改善箇所の説明図

改善措置の内容

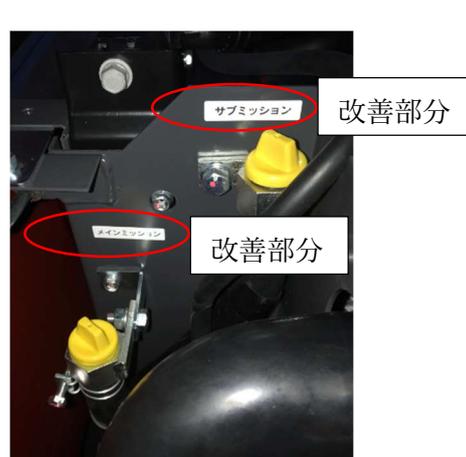
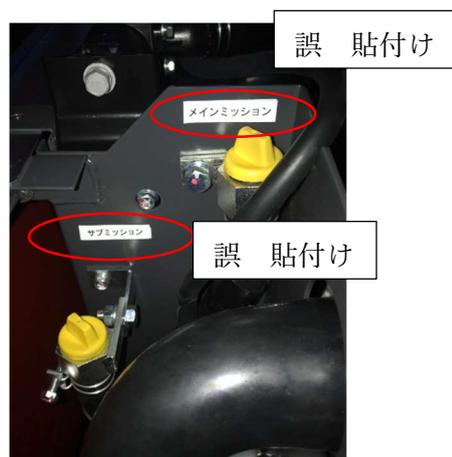
走行用トランスミッションにおいて、注油口の注油量表示に誤りがある。サブミッション注油口にメインミッション用表示が貼られ、メインミッション注油口にサブミッション用表示が貼られている。そのため、注油作業時に適切な量の油が注油されないおそれがあり、その状態で使用を継続すると内部部品の焼付き破損に至り、最悪の場合、走行不能になる事がある。

- ・全車両、表示マークを貼りなおす。
- ・取扱説明書を交換する。

* 識別方法 運転席足元の製造プレート近傍にステッカー（No. 5309）を貼る。
